Statutární město Ostrava

„Podpora veřejné dopravy“

DODATEČNÉ INFORMACE K ZADÁVACÍM PODMÍNKÁM

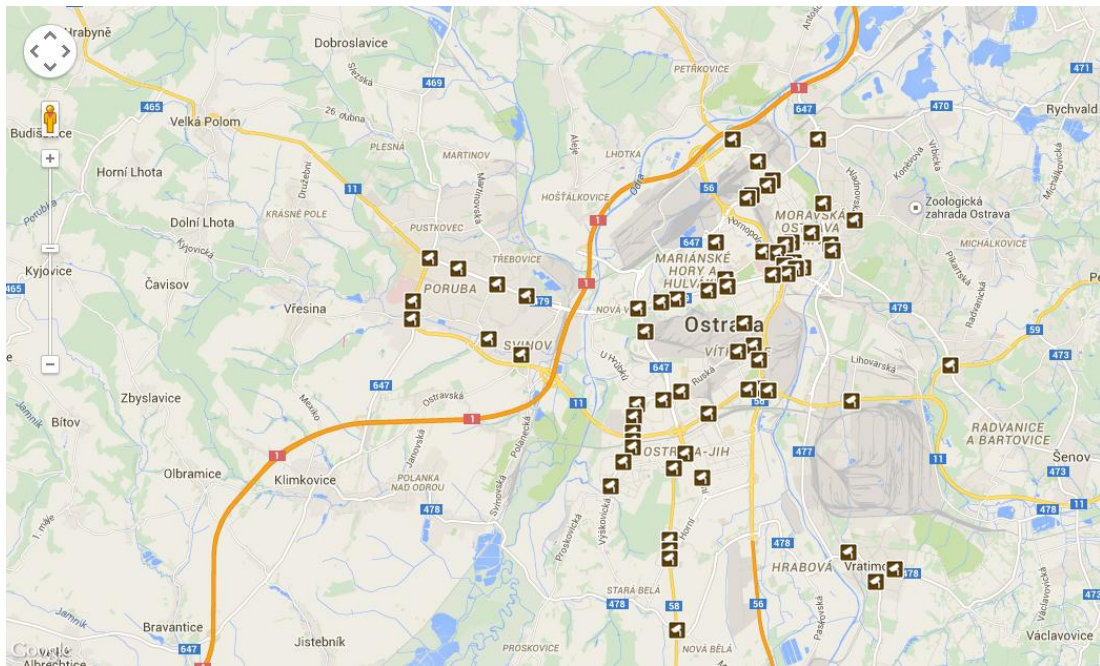
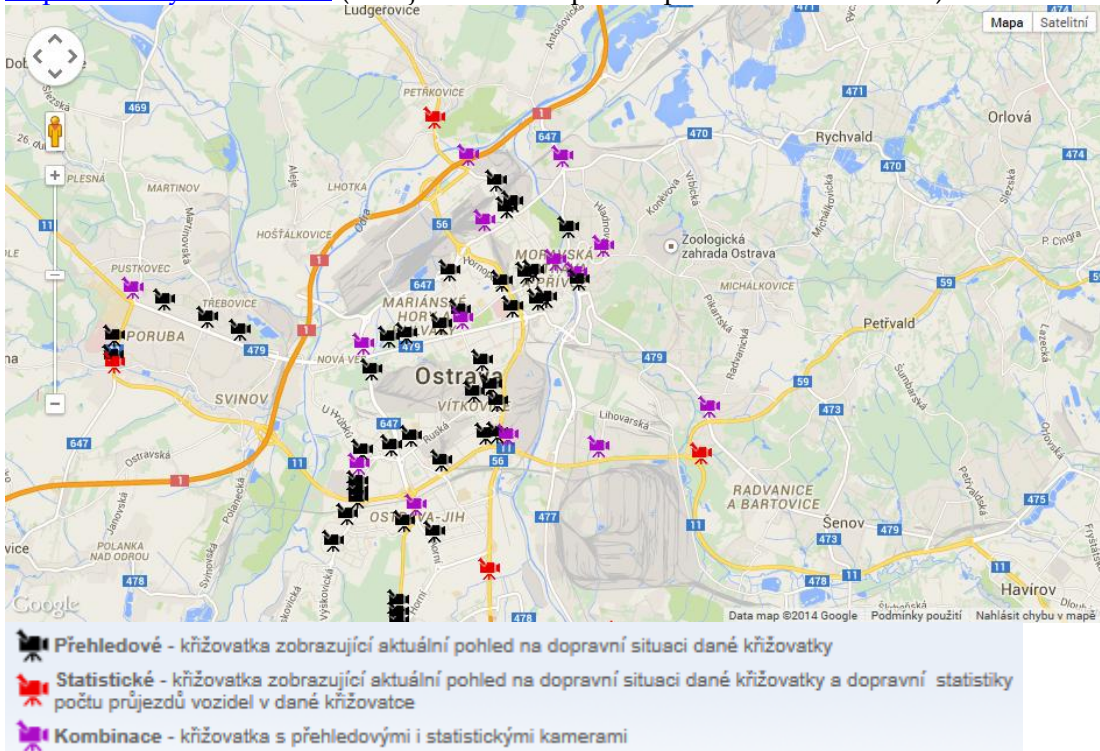
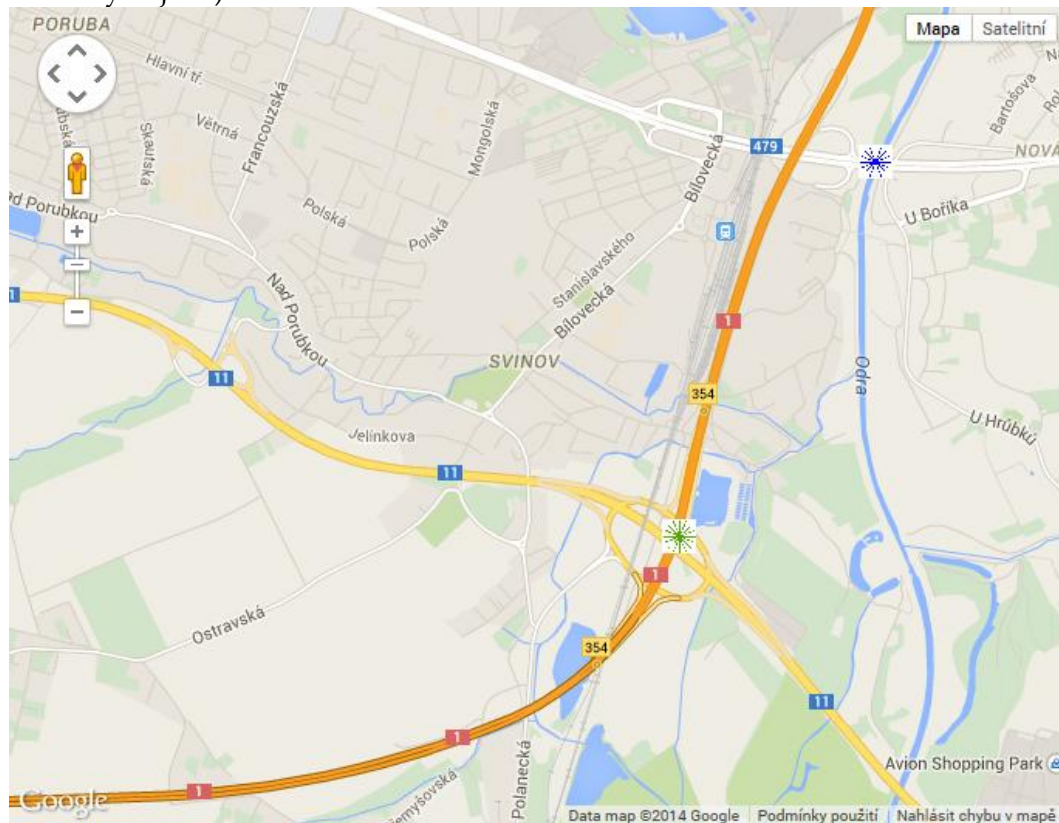
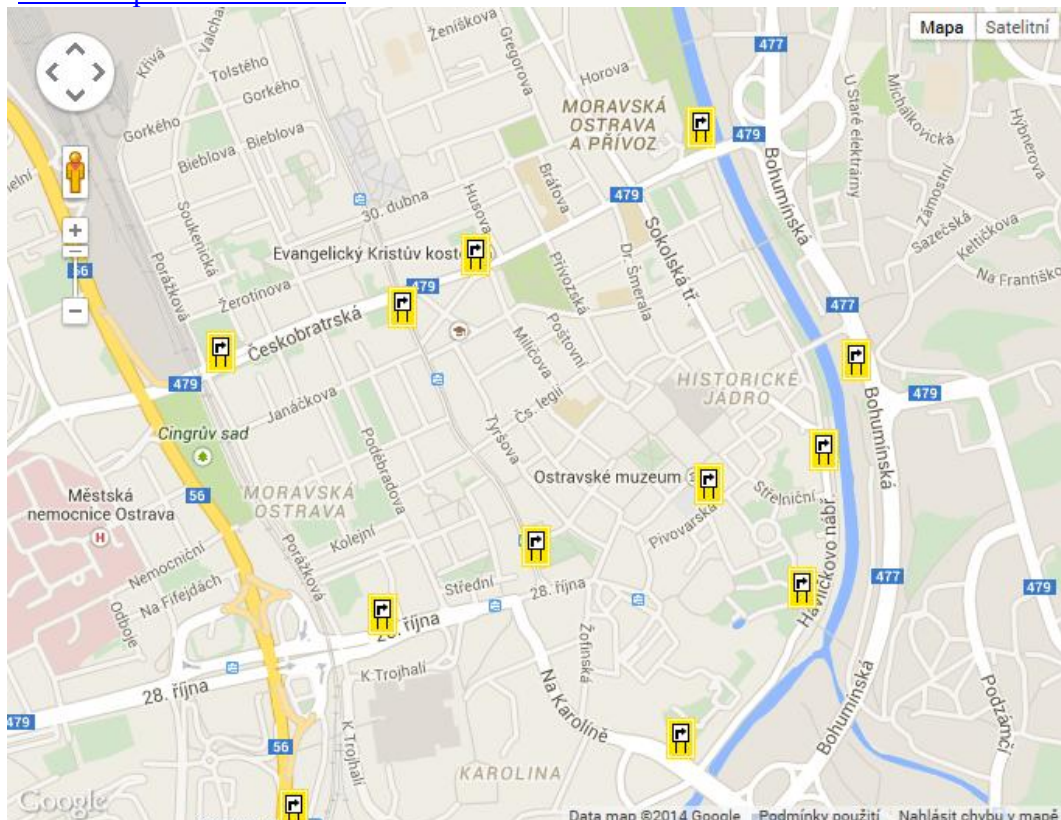
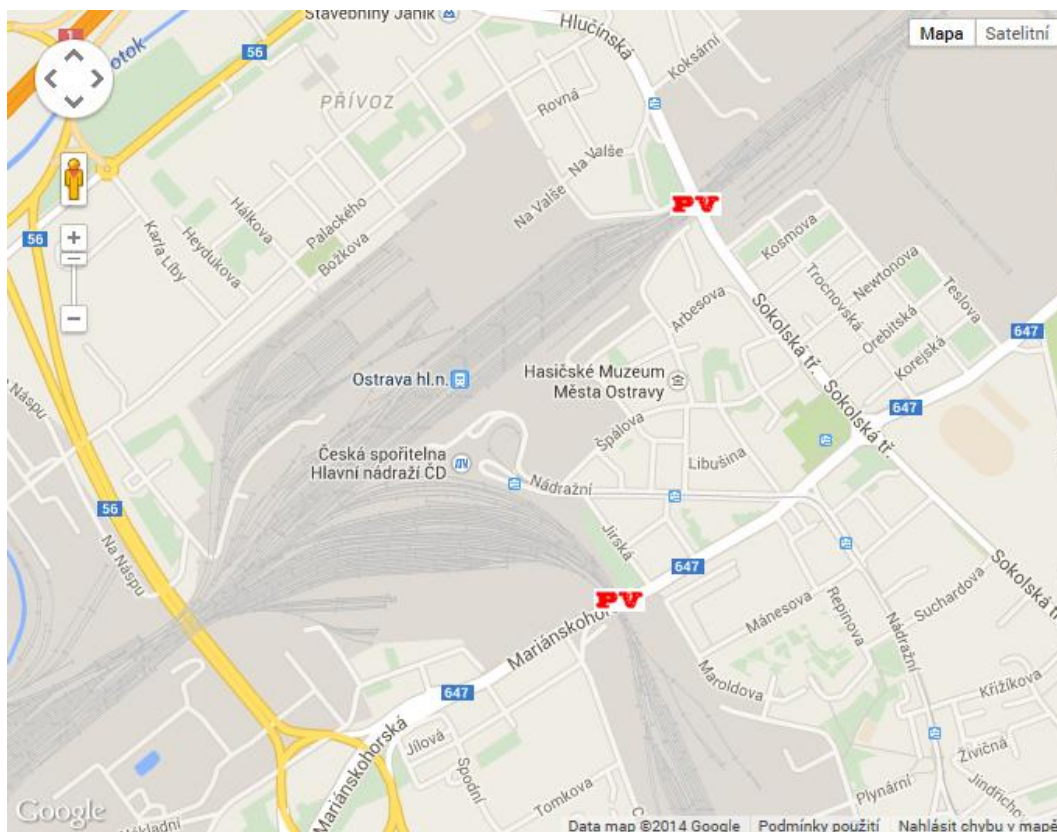
V příloze č. 1 zadávací dokumentace „Popis požadavků na systém pro dopravní centrum (DC)“ je v kapitole 2.6 požadována vizualizace stavů telematických zařízení (**dohledové kamery, meteostanice, parkování a detekce podjezdných výšek**) a v kapitole 10 je požadována integrace těchto zařízení do systému DC.

Žádáme o upřesnění rozsahu integrace těchto zařízení – seznam zařízení, typ zařízení, lokalizace zařízení (souřadnice), popis způsobu komunikace pro získávání dat ze zařízení a popis komunikačních protokolů.

1. Stav telematických zařízení v Ostravě (současnost):

Uživatelská monitorovací pracoviště jsou umístěna v těchto lokalitách:

Meteorologické informace

Navádění vozidel na vybraná parkoviště

Výstražná signalizace podjezdové výšky
